# Porsche Carrera Cup France 2023

## Note Technique 16/2023

### STOCKAGE DES BOITES DE VITESSES

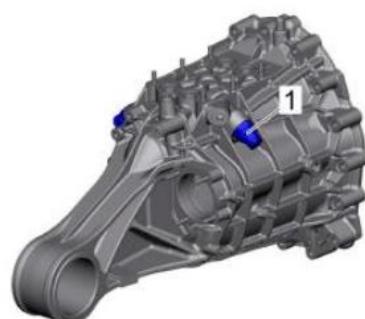
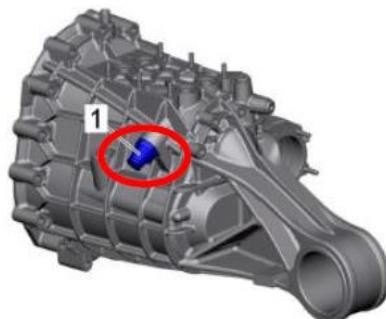
Porsche Motorsport vous informe qu'avant de stocker la boite de vitesses de votre Porsche 911 GT3 Cup (992), le liquide de refroidissement doit être complètement retiré de l'échangeur. Ceci est valable pour les boites d'occasion comme pour les boites neuves, et permet d'éviter toute variation de pression qui pourrait endommager les composants.

Pour vidanger totalement le liquide de refroidissement de la boite de vitesses, retirez un des deux raccords Staubli de la boite et laissez le liquide en sortir. Ensuite, remontez le raccord avec un joint neuf et en appliquant de la Loctite 574. Serrez au couple préconisé dans le manuel technique.

Porsche Motorsport informs that before storing a Porsche 911 GT3 Cup (992) gearbox, the water MUST be drained completely from the heat-exchanger. This is valid for gearboxes removed from a car after operation as well as for new spare gearboxes, otherwise the pressure can increase in the housing and cause damage to the components.

To completely drain the water from the gearbox, remove one of the two couplings on the gearbox and allow the water to drain completely. Afterwards, refit the water coupling with a new seal and Loctite 574 sealing compound applied and tighten according to the technical handbook.
